ZMĚNOVÝ LIST pro změny dle § 222 odst. 4 ZZVZ		
	Název stavby:	Rekonstrukce západního vstupního prostranství do areálu Kamencového jezera z ulice Přemyslova a městské pláže, ev.č. d202200327	
	Číslo Změnového listu:	ZL 9	
	Číslo SO/PS:	SO 01.1	
Název stavebního objektu/provozního souboru:	Demolice		
Objednatel:	STAUTÁRNÍ MĚSTO CHOMUTOV	Zhotovitel:	Společnost Kamencové jezero – Přemyslova
Předmět změny:	Demolice plochy před areálovým WC		
Iniciátor změny:	Zhotovitel/Objednatel		
Popis změny: (popis předmětu změny, specifikace, zda jde o změny položek, kvality, rozměrů, termínů či dodatečné/neprovedené práce a zdůvodnění pro zařazení do patřičného odstavce § 222 nebo § 100)	Zdůvodnění změny: Změnový list řeší dodatečný požadavek Objednatel na úpravu ploch před WC na městské pláži, konkrétně demolici těchto ploch. Požadavek byl vznesen na 3 KD (viz. příloha Zápis z KD). Na základě tohoto požadavku vypracoval AD návrh řešení, který se týká provedení demolice stávajících ploch před WC (viz. příloha PD změny), konkrétně 55m obub a 59 m2 betonové dlažby. V Původní ZDS nebyla plocha před WC řešena, měl být ponechán původní povrch. Nové řešení : Tento změnový list řeší pouze demolice stávaj

⑨

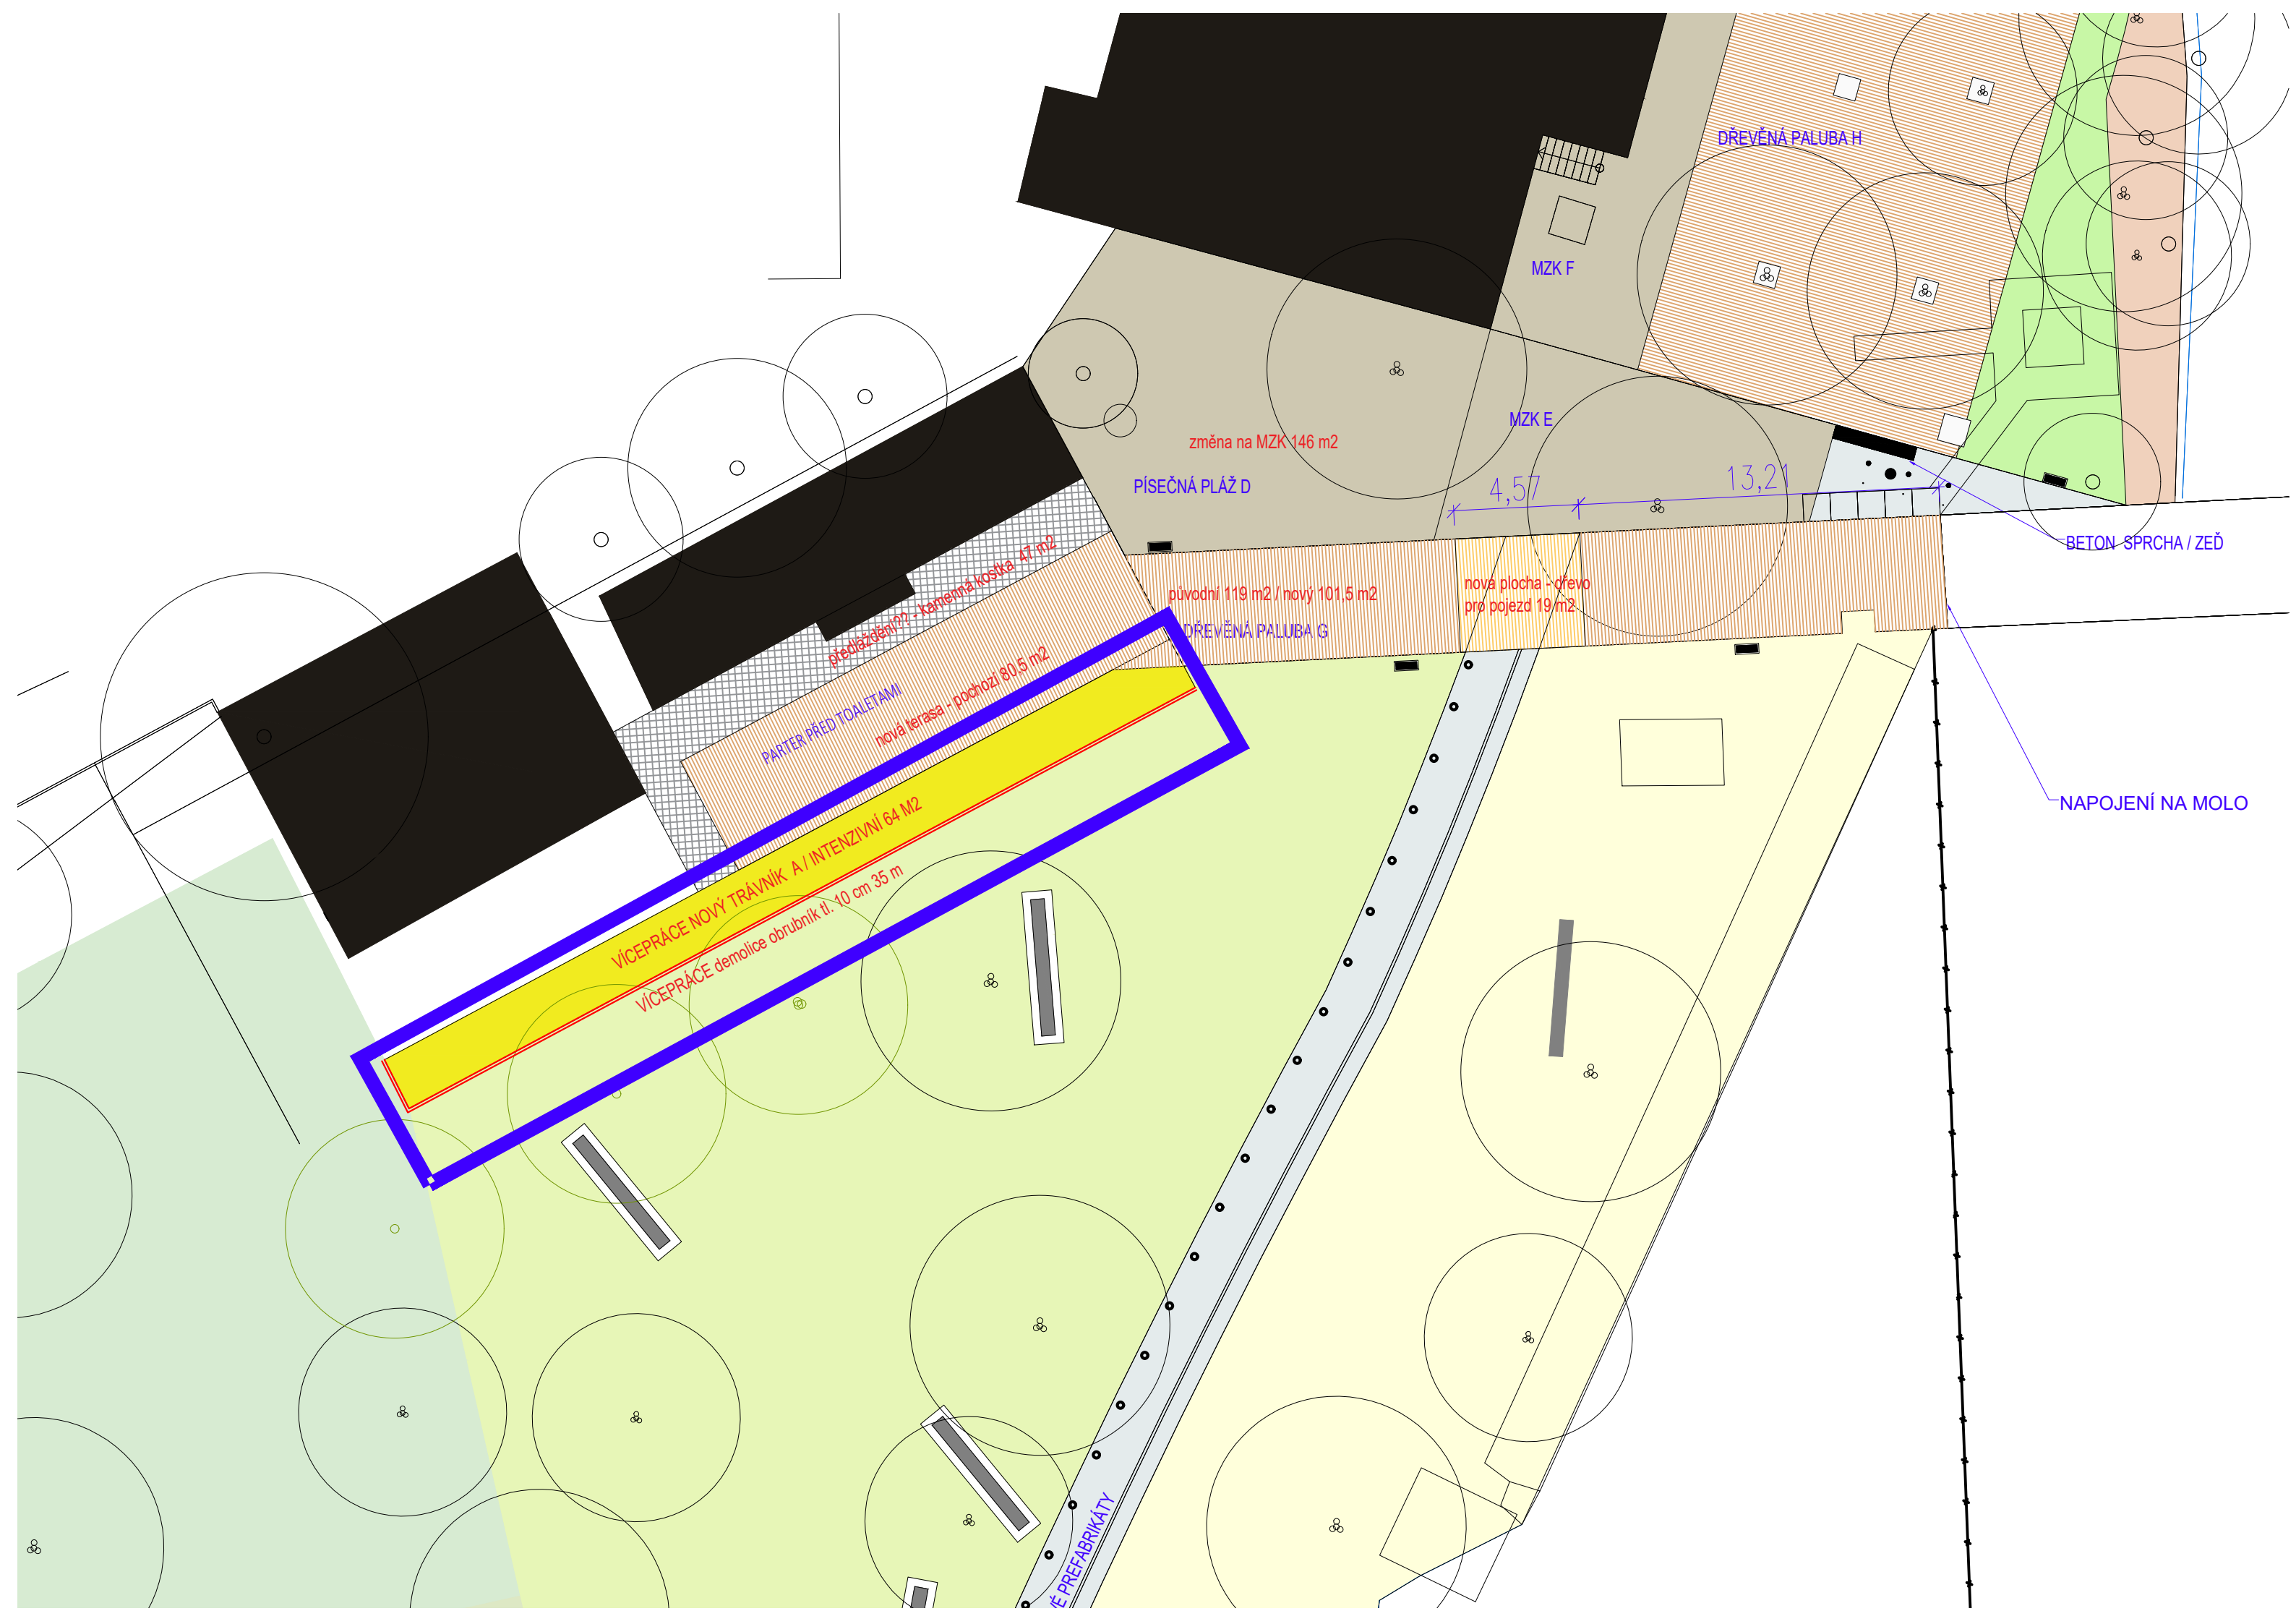
Před WC bude rozebrána plocha ze zámkové dlažby včetně vybourání stávajících obrub.

* BOUNDÁŘÍ OŘEUBÍ 5514

* ROZEBRANÁ 'DLAŽBA 5062
